18.09.2024

Teilregionalplan (TRP) 3.2 Windenergie des Regionalplans Hochrhein-Bodensee– Beteiligung der Öffentlichkeit vom 15.4. bis 20.9.2024

Naturschutzinitiative e.V. (NI)

Vereinfachte Darstellung der Hauptzugrouten im Herbst am Bodensee, insbesondere des Konzentrationskorridors am nördlichen Bodenseeufer (Abb. 41 aus „Die Vögel des Bodenseegebietes“ der Ornithologischen Arbeitsgemeinschaft Bodensee, Konstanz 1983)

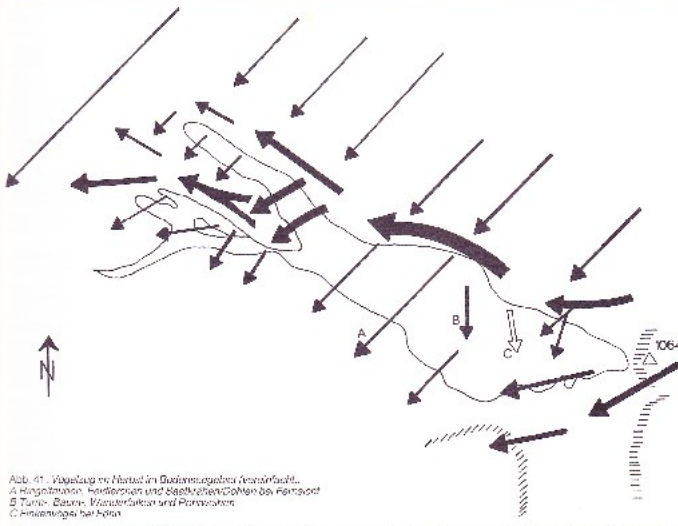
Es ist offensichtlich, dass die Konzentrationszonen des Vogelzugs von WEA freigehalten werden müssen, damit die Vogelschwärme mit den Anlagen nicht kollidieren. Viele Vögel nutzen Aufwinde über den Höhen, so dass riesige WEA auf den bodenseenahen Höhenzügen das Kollisionsrisiko erheblich erhöhen können.

Das Vorranggebiet **VRG 53 auf dem Bodanrück** liegt jedoch genau in der beschriebenen **Vogelzugkonzentrationszone. Hier wären WEA somit besonders kollisionsgefährdend.**

Das Vorranggebiet VRG 53 darf nicht als solches ausgewiesen werden.
